## ΘΕΜΑ

Βελτίωση σχεδιασμού ρουλεμάν τροχού

VKBA 7101

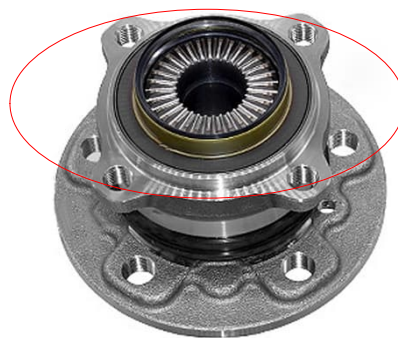
Σε συμφωνία με τις προδιαγραφές ΟΕ, το ρουλεμάν που περιλαμβάνεται στο κιτ VKBA 7101 θα έχει νέο σχεδιασμό χωρίς κεντρικό καπάκι από τον κωδικό παρτίδας 032U.

Παλιά σχεδίαση ΜΕ κεντρικό καπάκι

Νέα σχεδίαση ΧΩΡΙΣ κεντρικό καπάκι

Αυτή η σχεδιαστική βελτίωση είναι σύμφωνη με τα πρότυπα ΟΕ και εγγυάται το ίδιο επίπεδο ποιότητας.

Δεν απαιτείται η τοποθέτηση/αποσυναρμολόγηση του παλιού καπακιού, καθώς η λειτουργία του είναι η ίδια.

Τόσο ο παλιός όσο και ο νέος σχεδιασμός είναι πλήρως εναλλάξιμοι.
